ÉVOLUTIONS DE LA CARTE AÉRONAUTIQUE AU 1/500 000 OACI

Nouveaux espaces apparaissant sur la carte 2013

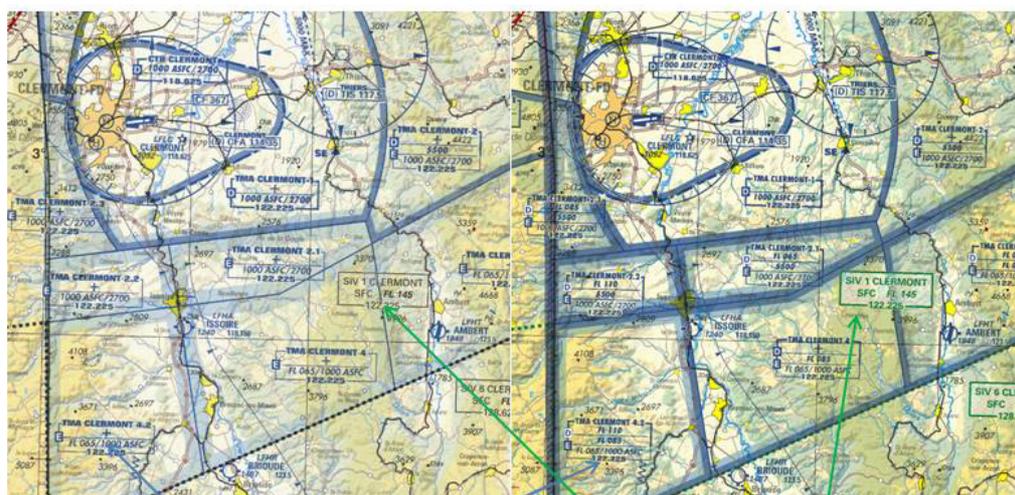
Le relèvement du plafond au FL 115 répond à une demande de nombreux usagers ; elle n'est, bien entendu, pas sans conséquence sur la surcharge aéronautique car une centaine de nouveaux espaces entre dans le champ de la carte ainsi représenté. Afin de maintenir un niveau de lisibilité satisfaisant, les membres du CNIAALS (Comité National de l'Information Aéronautique pour l'Aviation Légère et Sportive qui regroupe les fédérations du CNFAS et animé par le SIA), ont finalement opté pour une réduction de la taille des pictogrammes utilisés ainsi que celle des écritures ; cette refonte a également été mise à profit pour améliorer la représentation des certaines activités aériennes. Les voies aériennes (AWY) ne sont pas représentées sur cette carte.

Informations relatives aux espaces aériens

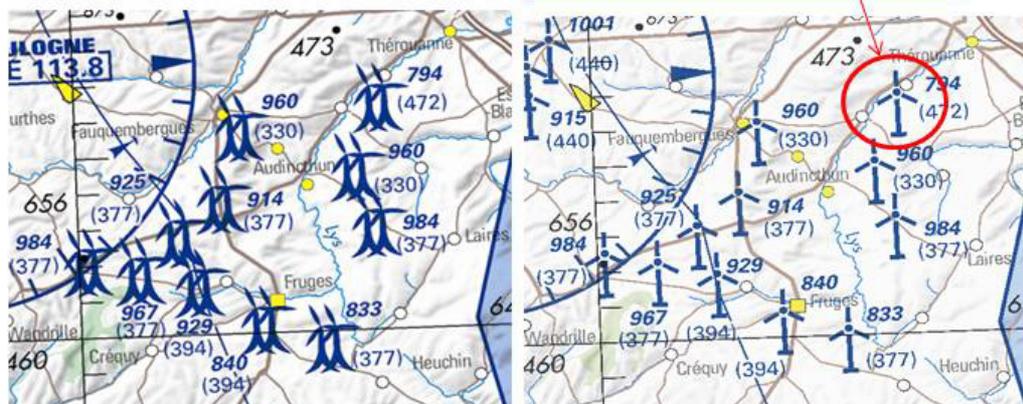
La taille des écritures a été réduite ; pour les SIV, l'étiquette été modifiée pour les mettre plus en évidence, cette étiquette est en transparence pour ne pas nuire à la lisibilité.

Des caissons sont prévus pour représenter les classes et les limites verticales des espaces contrôlés ayant les mêmes limites latérales les unes au dessus des autres.

Nouveau espace
Création de caissons
Réduction de la taille des écriture

Représentation des activités aériennes

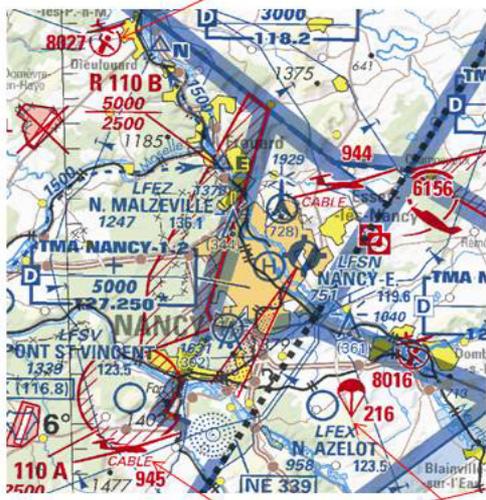
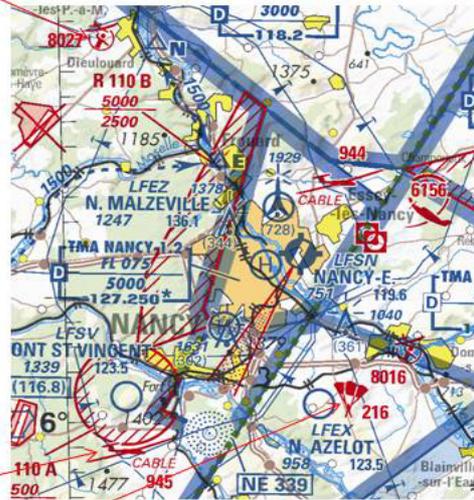
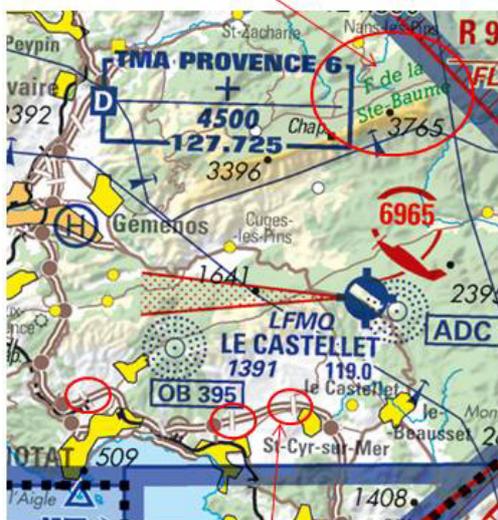
Les pictogrammes et les numéros des activités ont été réduits ; le pictogramme pour le parachutage a été modifié.
